FAX-Nachricht (Deckblatt)

SBN Leitstelle LISA Celle

Anmeldung von Änderungs- und Korrekturbedarf der Systemkataloge

flächenförmiges Sonderbauwerk Auslaufbauwerk. hier: 301EIN01

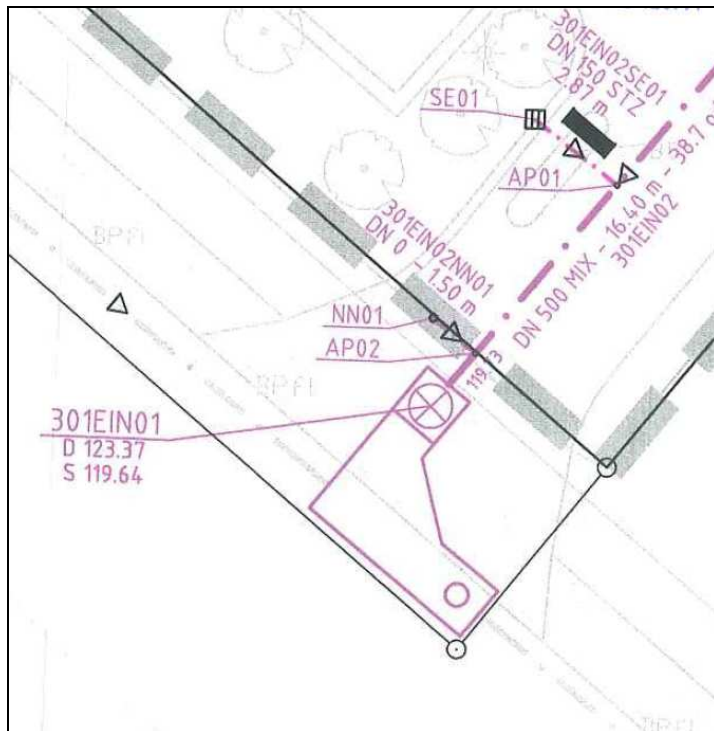
Nr.:		Folie:	850	OS:	NEU	OTS:		Katalogseite:	
Korrekturbedarf / Änderungsvorschlag				Erweiterung der Systemkataloge um das Objekt: „Sonderbauwerk, Auslaufbauwerk“ Art der Erfassung: flächenförmig Derzeit existiert nur das punktförmige Sonderbauwerk, Auslaufbauwerk 6 850 3330. Anbei der Ausschnitt eines Kanalbestandsplans					
X	Erweiterung	X	OAK						
	Korrektur	X	OBAK						
		X	SIK						
Sonstiges									
(zutreffende Änderungsart und Katalog bitte ankreuzen)
